Radicación 2015026495-2-001
Fecha: 2015-07-06 17:33 PRO 2015026495
Anexos: NO Adjuntos: NO Folios: 2
Remitente: SUBDIRECCIÓN DE EVALUACIÓN Y SEGUIMIENTO

HIDROELÉCTRICA ITUANGO S.A. E.S.P. – HIDROITUANGO S.A. E.S.P.

Asunto: Radicado No. 2015026495-1-000 de 21/6/15. Solicitud pronunciamiento sobre ajuste normal dentro del giro ordinario para la reubicación del campamento La Guamera, Vía Puerto Valdivia - Presa. Proyecto Hidroeléctrico Ituango. LAM2233.

FUENTE: Radicado 2015026495-1-000 del 21 de mayo de 2015.

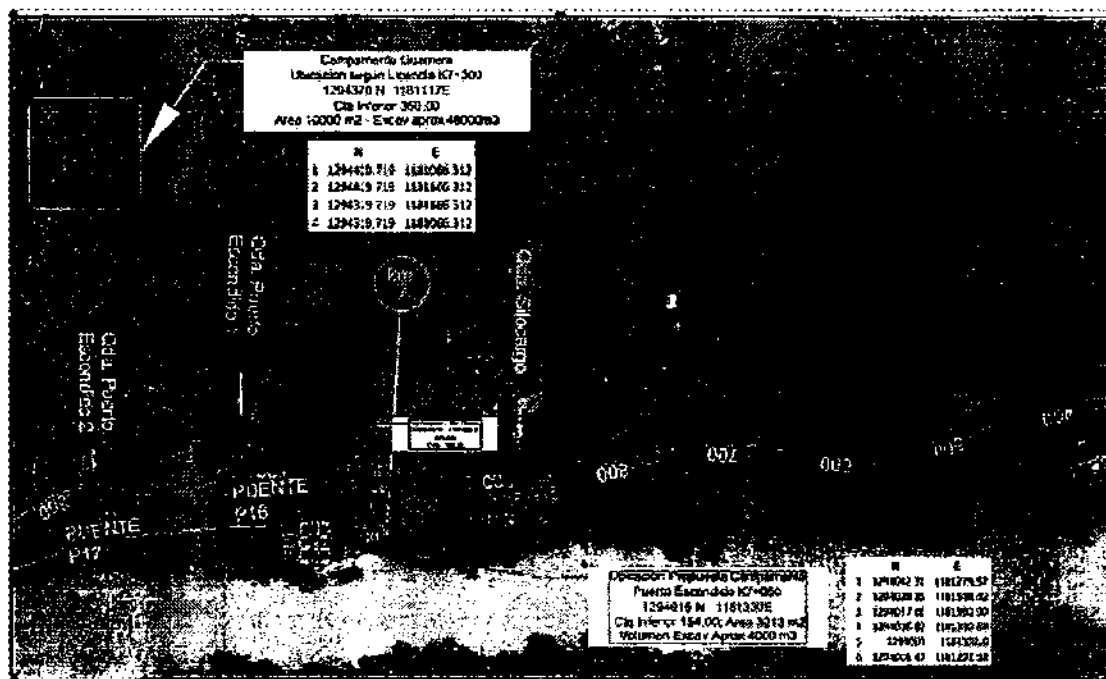
No obstante, frente al nuevo sitio propuesto para la ubicación del campamento La Guamera la Empresa deberá garantizar una distancia mínima de 30 metros correspondientes a la franja y/o zona de protección del río Cauca, ya que de acuerdo a lo identificado en los anexos al documento, el área seleccionada en parte podría afectar dicha zona.
